## نمونه گزارش کارآموزی نظارت بر لوله کشی گاز طبیعی (مبحث ۱۷ مقررات ملی ساختمان ایران)

جناب آقای مهندس جعفر طباطبایی  
استاد محترم کارآموزی نظارت لوله کشی گاز طبیعی  
موضوع : گزارش بازدید شماره دو مورخ -----

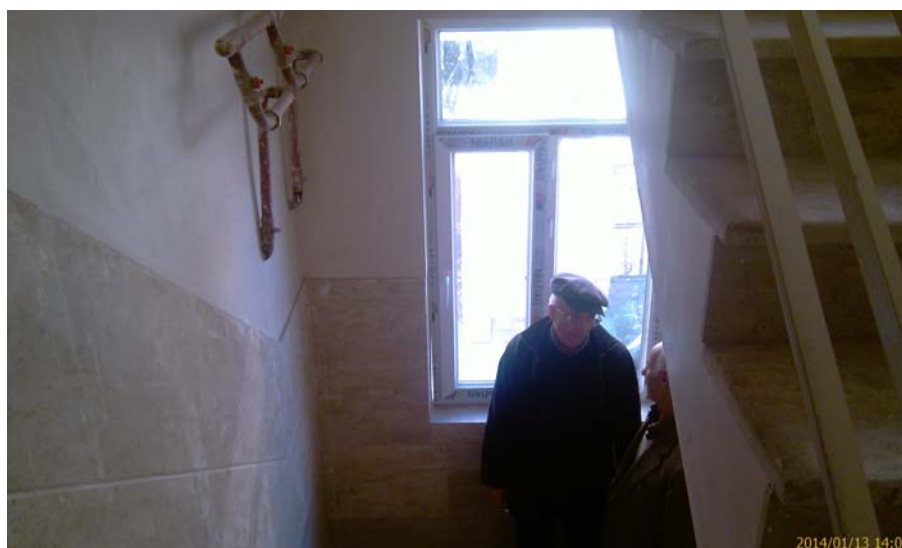
۳- محل دودکش پیش بینی شده برای آبگرمکن نانوایی بر اساس مشاهدات صورت گرفته دارای ارتفاع کافی جهت نصب لوله افقی دودکش از خروجی دستگاه نمی باشد. بنا به اظهار مالک با توجه به اینکه آبگرمکن پیش بینی شده برای این محل دارای ابعاد بسیار کوچک می باشد ، محل در نظر گرفته شده برای دودکش صحیح بوده و لوله افقی حد فاصل بین خروجی دستگاه و رایزر دودکش به سمت پایین حرکت نخواهد داشت. نظر به عدم جلب اطمینان ناظر با اظهارات مالک ، مقرر شد مالک پس از نصب آبگرمکن مذکور و دودکش مربوطه از محل عکس تهیه نموده و برای اخذ تایید نهایی ناظر ارائه نماید. بدیهیست که تایید ناظر پس از مشاهده عکس مذکور و اطمینان از صحت نصب دودکش صادر خواهد گشت.
